PROYECTO NEPTUNO

COMENTARIOS ACERCA DEL INFORME DE MEKOROT DE FECHA Mayo 2022

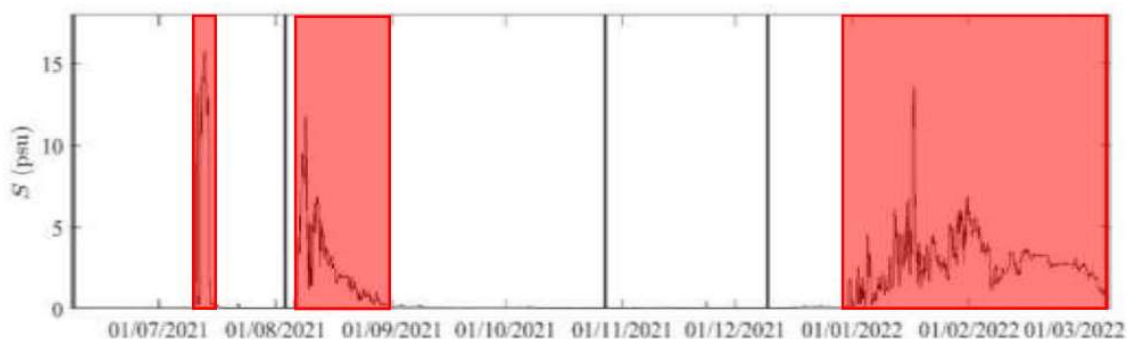
El planteo de eliminar el polder propuesto por el Consorcio para absorber los días en que la salinidad del Río de la Plata supere el VMP (Valor Máximo Permitido), obligan a realizar un planteo paliativo por parte de Mekorot, que consiste en mezclar agua de las dos plantas potabilizadoras (Aguas Corrientes y Neptuno), disminuyendo de esa forma los días en que la planta Neptuno no podría elevar agua potable. Se entiende que la propuesta de depósitos

en la entrada del Sistema (Melilla) responden a dicha necesidad más que a la conveniencia de realizar depósitos concentrados en ese punto.
